CONSTANCIA DE NOTIFICACIÓN MEDIANTE PUBLICACIÓN DE AVISO

Auto No. 9674 del 02 de octubre de 2020

AUTO N° **09674**

“Por el cual se ordena el archivo de la solicitud de Licencia Ambiental iniciada a través del Auto 0892 del 8 de marzo de 2019 y se toman otras determinaciones”

Figura 7-1 Tramos de Cauce donde se Presenta Disminución del Flujo Base

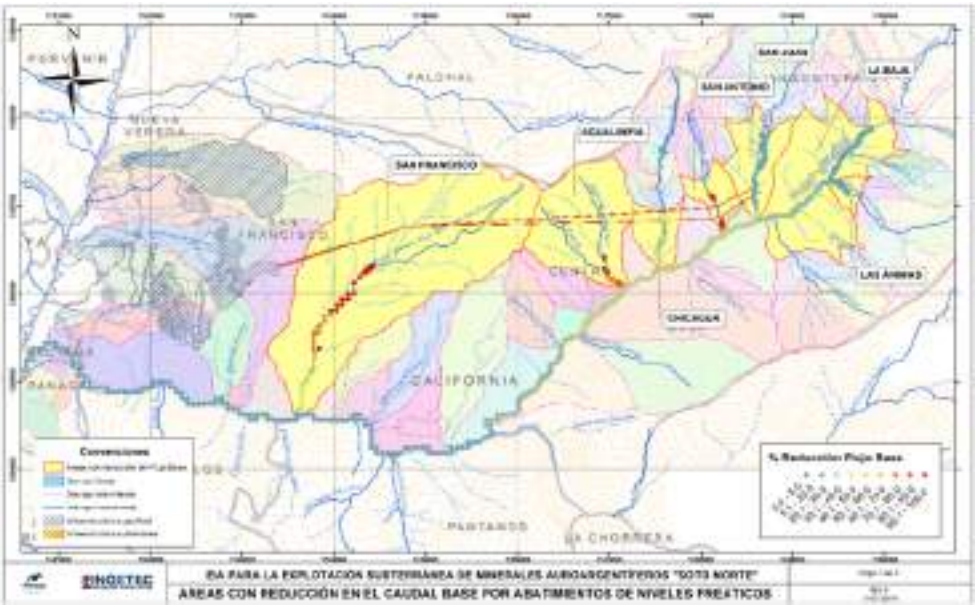
no analiza lo que representa la reducción del caudal base en los diferentes meses del año o en condiciones extremas como puede ser la presencia de un fenómeno de El Niño fuerte, o simplemente, durante los meses de menores precipitaciones del año. Tal ausencia de análisis tanto en la evaluación de los impactos como en los planes de manejo ambiental propuestos no permite un pronunciamiento respecto de sobre de la solicitud de la licencia ambiental del proyecto "Soto Norte".
